Keuringsverslag van een elektrische laagspanning- en zeer lage spanningsinstallatie

NIET CONFORM

Datum keuring: 24/02/2025

Straatnaam: Kardinaal Cardijnlaan
Huisnummer: 23
Busnummer:
Postcode: 9150
Gemeente: KRUIBEKE
Land: België

BLADNR: A01

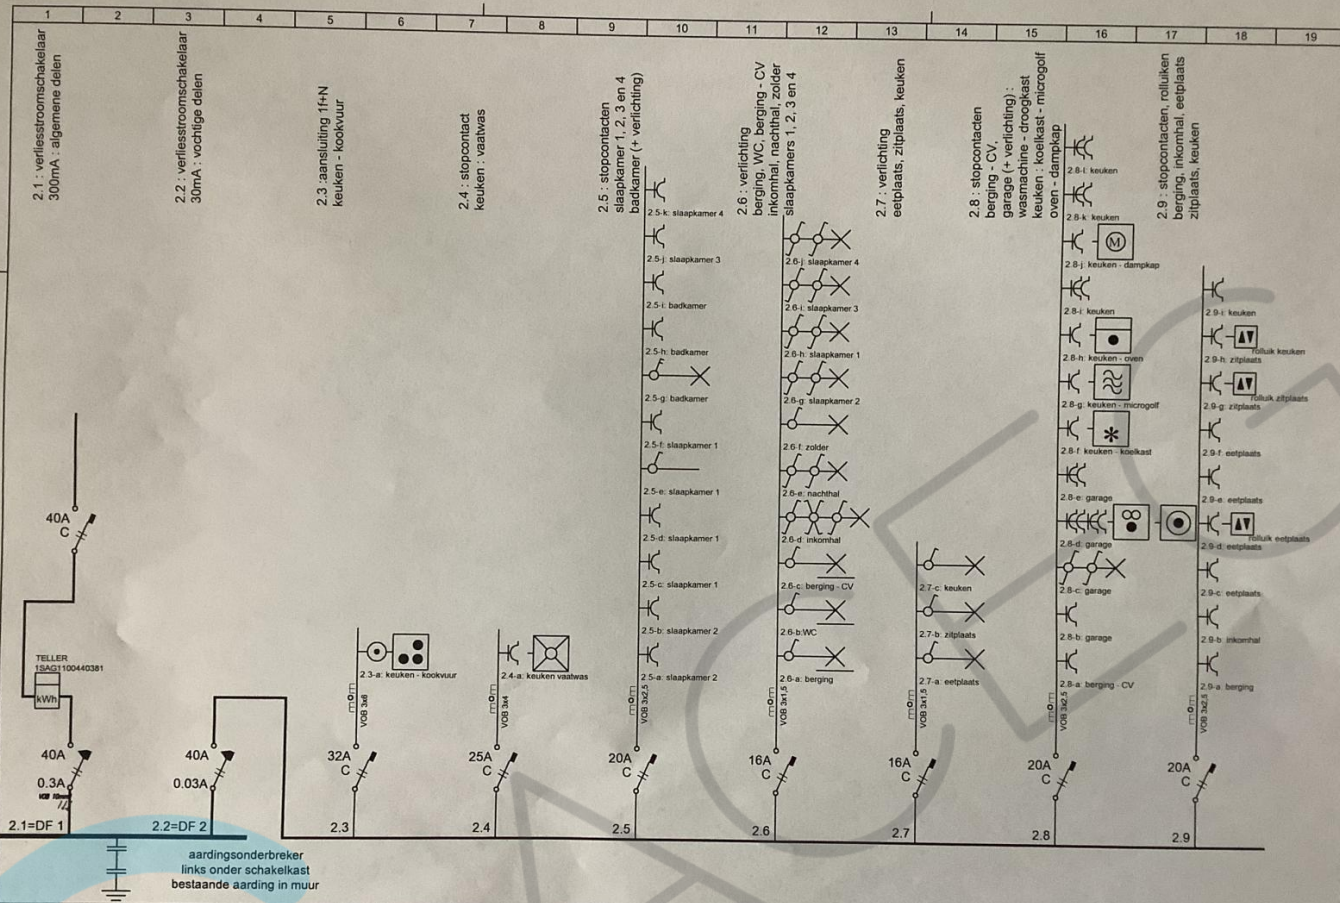
11.03 Schema(s) stemt (stemmen) niet overeen met de werkelijkheid. (Boek 1 Afdeling 2.12 - 2.13 en 3.1.2 en 9.1.2)

Niet alle automaten zijn vermeld. REM, PV, CV... Er zijn niet overal stopcontacten met aardingspen!

11.04 Adresgegevens of gegevens installateur ontbreken of zijn onvolledig op het ééndraadsschema en/of situatieplan. (Boek 1 Afdeling 2.12 - 2.13 en 3.1.2 en 9.1.2)
